Ersetzungsinformation TEXTAR / Replacement information TEXTAR

2331204 → 2331211

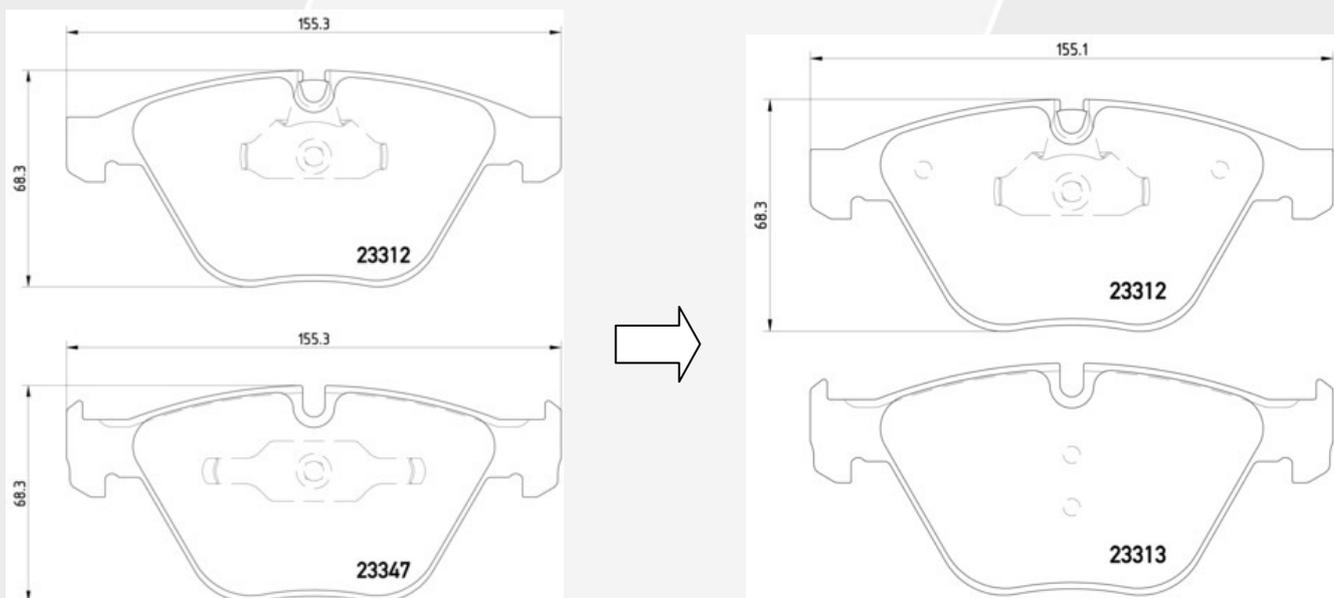
2331211 ist rückwirkend für alle Fahrzeuge einsetzbar. Der Unterschied besteht in der faustseitigen Feder, die nun mit 2331211 für alle Fahrzeuge entfernt wurde.

2331211 is applicable retroactively for all vehicles. Only difference between both parts is the finger side clip, which have been removed now with 2331211 for all vehicles.
